**Autorité environnementale**

**Avis délibéré de l'Autorité environnementale  
sur l'opération d'intérêt national (OIN) n° 5 –  
Cogneau-Larivot, création et réalisation d'une  
Zac à Matoury (973)**

**n°Ae : 2024-024**

Avis délibéré n° 2024-024 adopté lors de la séance du 16 mai 2024

Figure 5 : impact du projet sur les niveaux d'eau en pluie centennale, scénario SC4 (source : dossier).

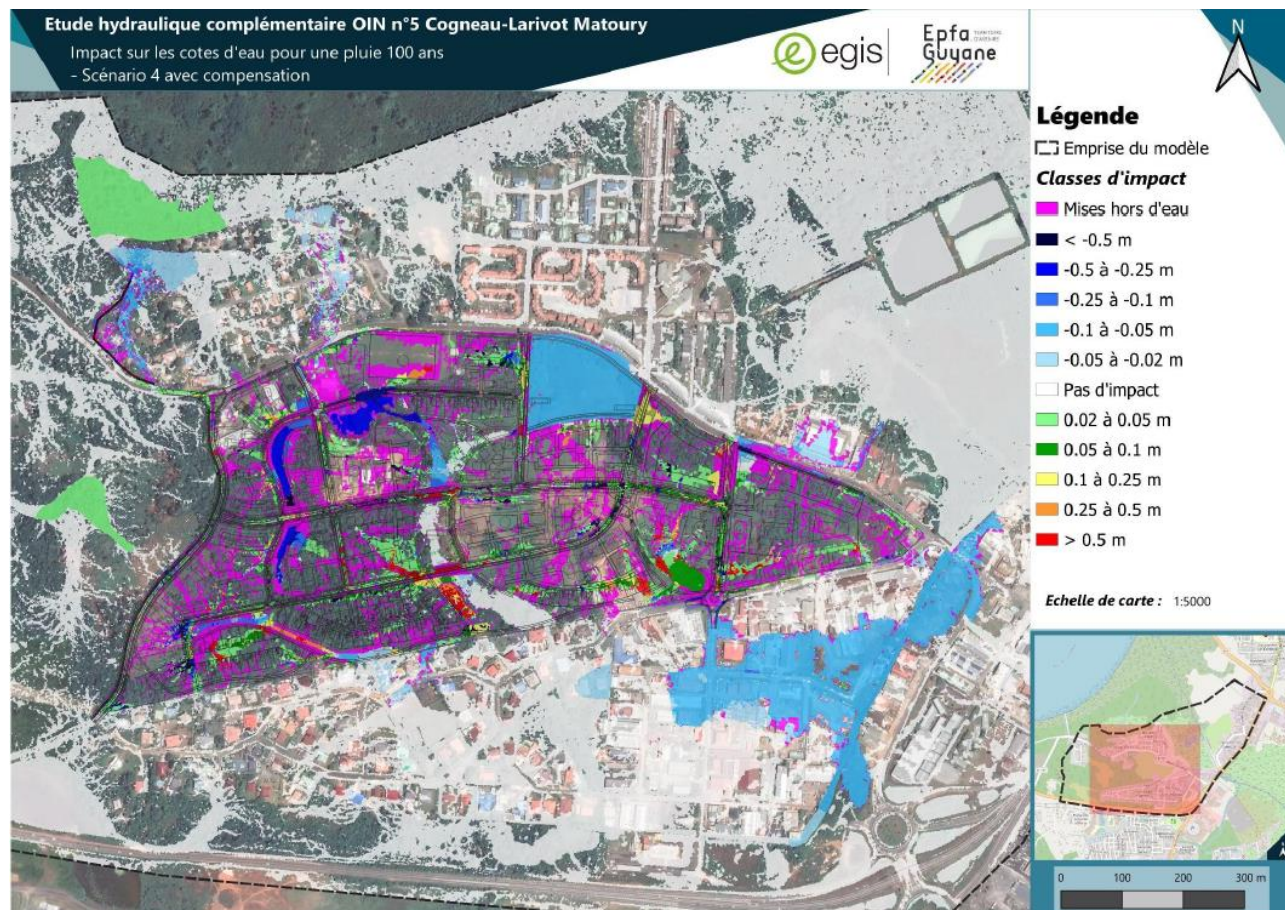
Aussi, la présentation de l'impact du projet sur les niveaux d'eau met en évidence des hausses supérieures à 2 cm à l'intérieur de la Zac dans des zones aménagées (avec enjeux) pour des pluies centennales, même dans le cadre du scénario SC4, comme en témoigne la carte figure 5.

Il a été indiqué oralement au rapporteur que cette carte avait été produite pour montrer que les incidences du projet sur les quartiers voisins sont acceptables ou même positives, et qu'elle devrait être interprétée à l'intérieur du périmètre de la Zac comme une étude de ruissellement. Si tel est le cas, il conviendra d'établir une nouvelle carte des zones inondables dans la Zac en tenant compte

du projet, pour vérifier si l'aménagement respecte la doctrine de la DGTM et la réglementation applicable et établir les éventuels aléas auxquels il exposerait les enjeux futurs dans la Zac.

- *respecter le dimensionnement des bassins de rétention préconisé par l'étude hydraulique (SC4), ou à défaut de justifier le choix opéré,*
- *commenter les hausses de 18 et 21 cm des niveaux d'eau aux points n° 5 et 13 et d'en déduire si besoin des mesures complémentaires pour réduire ces niveaux,*
- *établir le niveau d'aléa d'inondation auquel seront soumis les enjeux futurs internes à la Zac, et d'en déduire si besoin des mesures complémentaires.*
